## 脱原子力政策大綱 第2版(2014/6/15発行)への修正の明細

脱原子力政策大綱の全体的な主旨などに変更はありませんが、増刷にあたり、以下の通り、追加校正や、表現の改善などの修正を加えた上で、第2版として発行することにしました。

#### 図1.1 福島第一原発事故によるセシウム汚染の分布

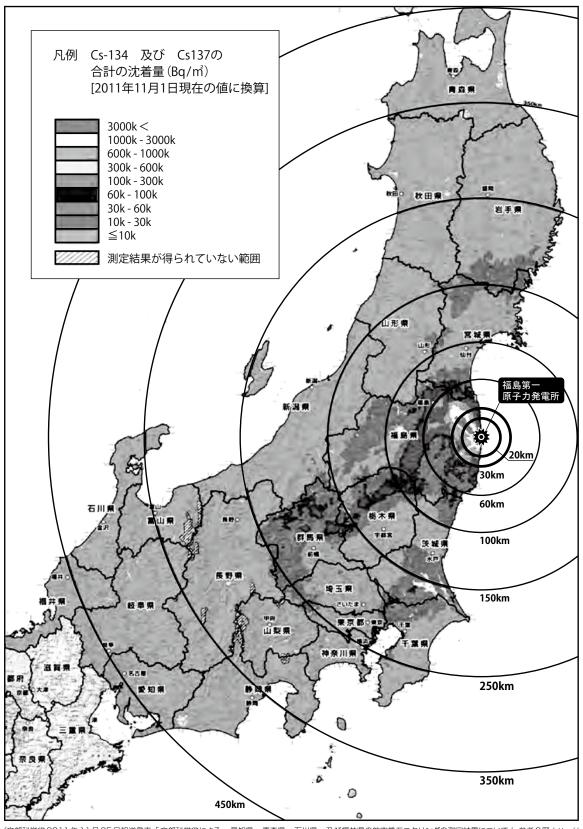
項目 番号	政策大綱(初版)の 該当箇所	初版	第2版	修正理由など	
1	p.9 新たに設置する組織の表	〈脱原子力委員会〉 図5.2	この行を削除	脱原子力委員会は記述からも削除したため	
2	p.25 図1.1		凡例の目盛りを修正、図も鮮明なものに差し替え		
3	p.26、表1.1		⑤の「原子力安全・保安院」の肩ツキの「a)」を削除		
4	p.31 第2段落の2-3行目	うち9割が…で占められている(図1.4)。図1.5をみると、	うち9割が…で占められている。図1.4は、 <u>そのうち原発事故との関連が明らかであると認められる例(原発関連死)について自治体別の分布を示している。</u> 次頁の図1.5をみると、	図1.4と図1.5の違いについて説明	
5	p.31 第2段落の6-7行目	岩手・宮城両県では年々減少しているのに対し、	岩手・宮城両県では減少しているのに対し、	宮城県では、2012年から2013年にかけて微増しているため	
6	p.34 最終行	ストレスと不安を増幅させる結果を	ストレスと不安が増幅される結果を		
7	p.39 図1.9のタイトル	図1.9 『人間の復興』に向けた…	図1.9「人間の復興」に向けた…		
8	p.40 注35	全国から14,586名の告訴人が	全国から <u>14,716</u> 人の告訴人が	追加参加者の人数を加えたもの	
9	p.43 主旨の3番	あらゆる被害やリスクを想定して開かれた審査…	→ あらゆる被害やリスクを想定して、開かれた審査…	読点を追加	
10	p.43 主旨の5番	できるだけ公開できるような形で収集・分析・保管・公開すべきであり、	できるだけ <u>公開</u> できるような形で収集・分析・保管すべきであり、	公開が重複していたので2回目を削除	
11	p.46 3行目	人々の英知を終結し、	人々の英知を <u>結集</u> し、		
12	p.47 主旨の5番の末尾	改善を図る(1-6節も参照)。	改善を図る( <u>1-5</u> 節も参照)。	参照箇所の訂正	
13	p.47 主旨の7番	国の責任で設置すること。このセンターの…	国の責任で設置 <u>する。</u> このセンターの…
